# Demande d'examen au cas par cas préalable à la réalisation éventuelle d'une évaluation environnementale

AMENAGEMENT DU PLAN D'EAU DE CHERVEUX/ST CHRISTOPHE (79)

Le présent document a pour but d'apporter des compléments au dossier cas-par-cas du projet de réhabilitation du plan d'eau de loisirs de Cherveux/St Christophe et ainsi répondre aux remarques émises par la Mission Evaluation Environnementale - Pôle Projets de la DREAL Nouvelle Aquitaine sur ce projet.

**CHERVEUX - Plan d'eau de Cherveux**  
Réseaux Divers

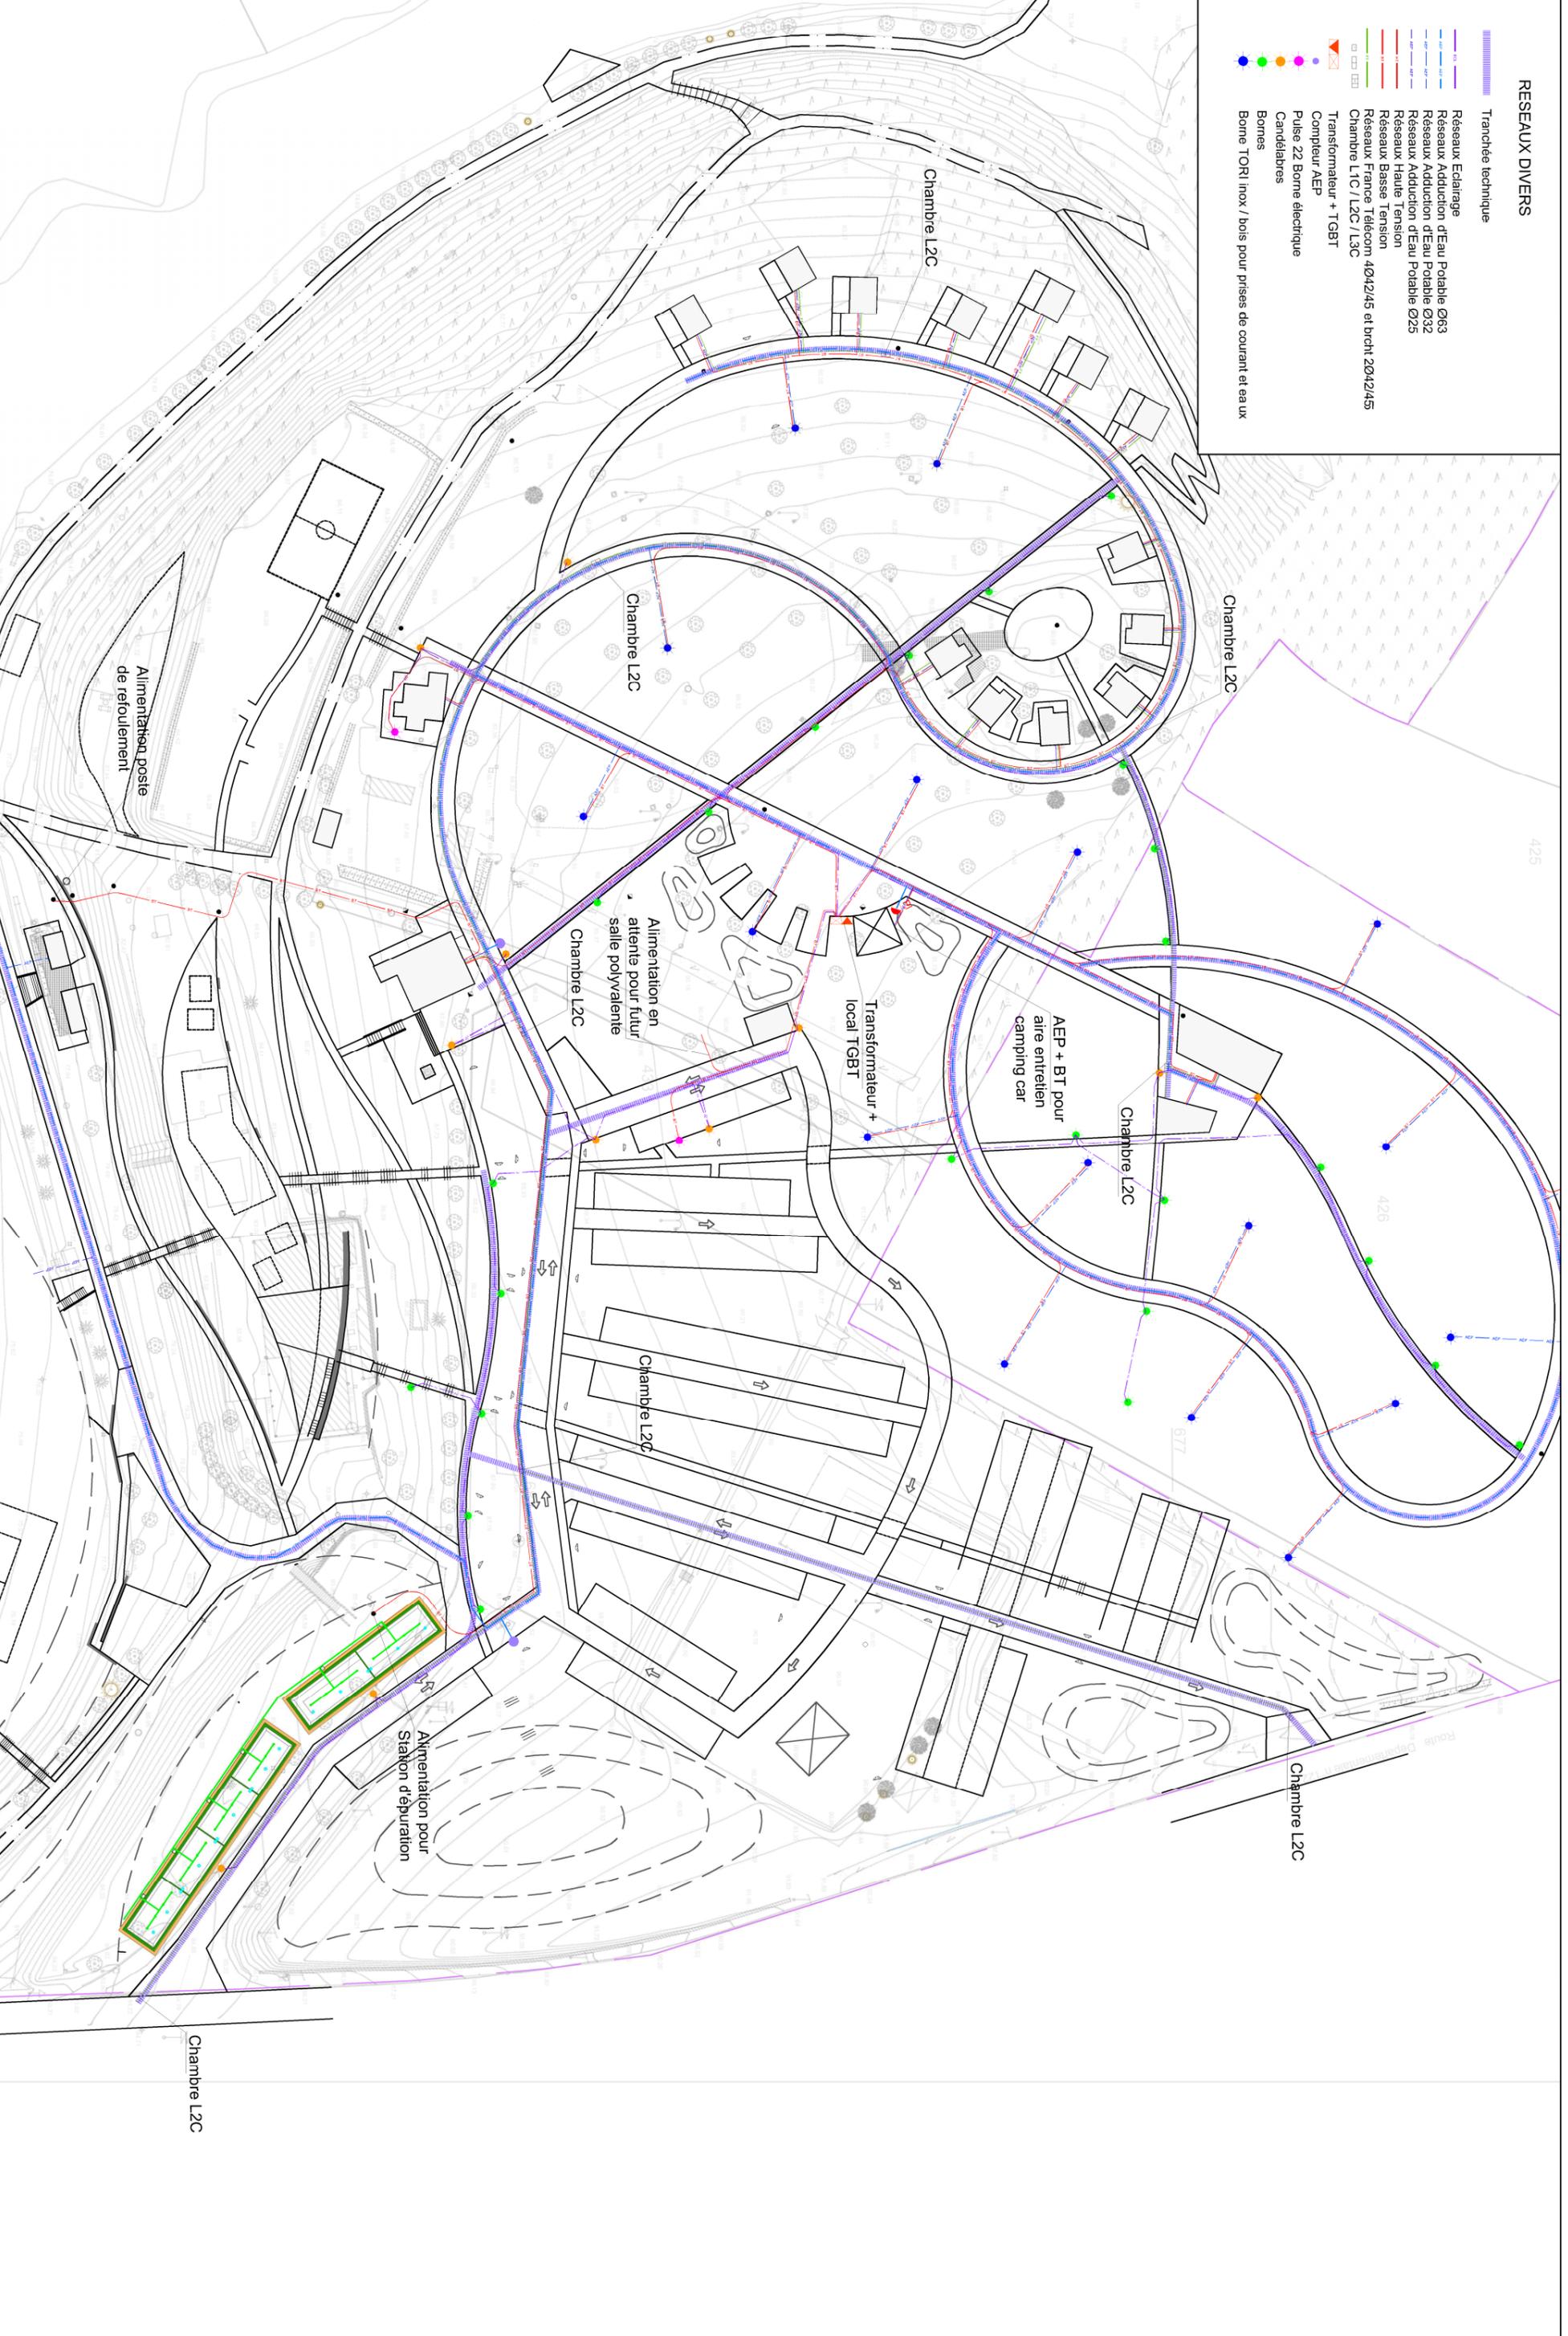
- Veuillez fournir un plan matérialisant le réseau de gestion des eaux pluviales et usées : **Annexe n°1**

L'aire de service sera raccordée au réseau d'assainissement à créer sur le projet d'aménagement du plan d'eau. Les eaux seront canalisées jusqu'au poste de refoulement et traitées dans la station d'épuration qui sera créer.

Les sanitaires seront raccordés au réseau d'assainissement à créer sur le projet d'aménagement du plan d'eau. Les eaux seront canalisées jusqu'au poste de refoulement et traitées dans la station d'épuration qui sera créée.
